**Всемирный форум для согласования
правил в области транспортных средств**

Рабочая группа по пассивной безопасности

Женева, 2–6 декабря 2024 года

**Правила № 134 ООН (транспортные средства,
работающие на водороде и топливных элементах)****Предложение по поправкам серии 03 к Правилам № 134
ООН (транспортные средства, работающие на водороде
и топливных элементах)****Представлено Целевой группой по внесению поправок
в Правила № 134 ООН***

«Рис. 2

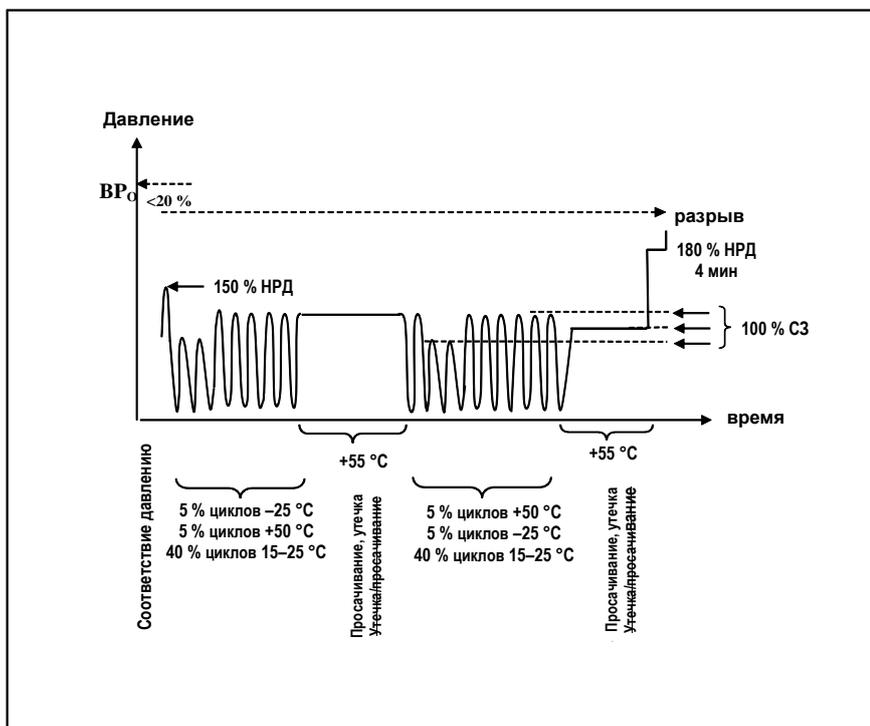
Рис. 2 изменить следующим образом:

Проверочное испытание на ожидаемые эксплуатационные характеристики в дорожных условиях (под пневматическим/гидравлическим давлением)

Данное предложение призвано уточнить в соответствии с текстом порядок проведения испытаний на просачивание и утечку, описанных на рисунке 2, а кроме того, упорядочить формулировки заголовков и пунктов текста, связанных с этими испытаниями. Технические требования при этом не изменяются.
